## Krycí list ZBV

Název a evidenční číslo Stavby: II/610 - III/0106 - Podolanka-Brandýs n/L-II/101, I. etapa Podolanka, Dřevčice Název stavebního objektu/provozního souboru (SO/PS): SO 102 - Dřevčice	Číslo SO/PS / / číslo Změny SO/PS:  <b>102/2</b>	Číslo ZBV:  <b>3</b>
--	---	----------------------------

## Změnový list

#### Zdůvodnění ZBV3: Odvodnění komunikace v Dřevčicích

Dílčí změna č. 6- Obložení vtoku propustky lomovým kámenem – Dřevčice

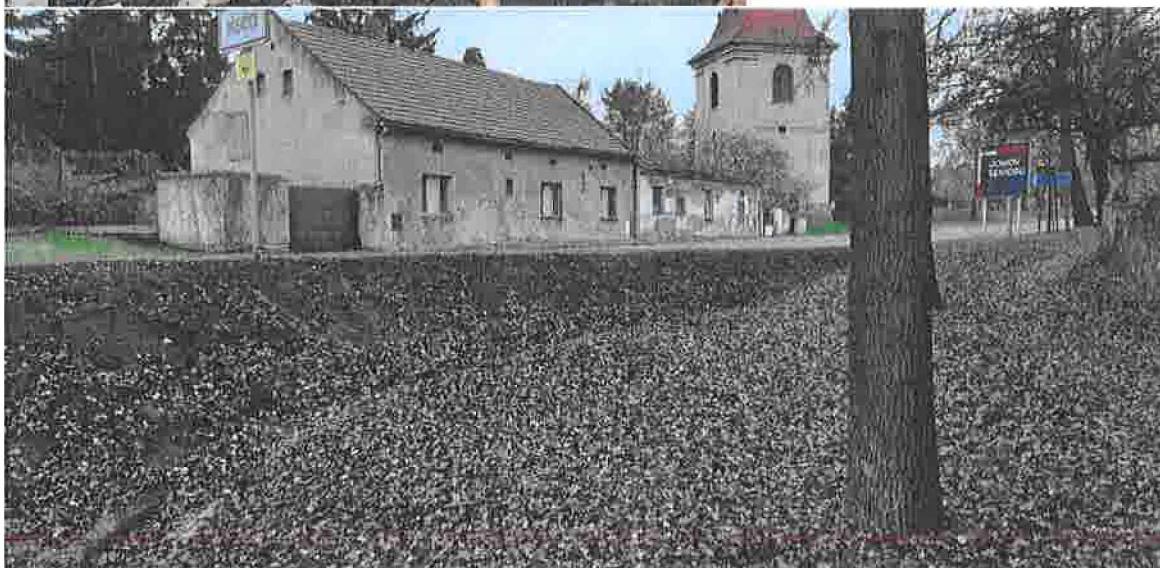
#### Dílčí změna č. 6 - Obložení vtoku propustku lomovým kamenem – Dřevčice

Pro správnou funkčnost odvodňovacího systému byl vznesen návrh zhotovitele ke zpevnění vtoku propustku kamenem do betonového lože. – schváleno TDI.  
(příloha č. 08 Zápis SD ZBV 3 - 23.10.2020)
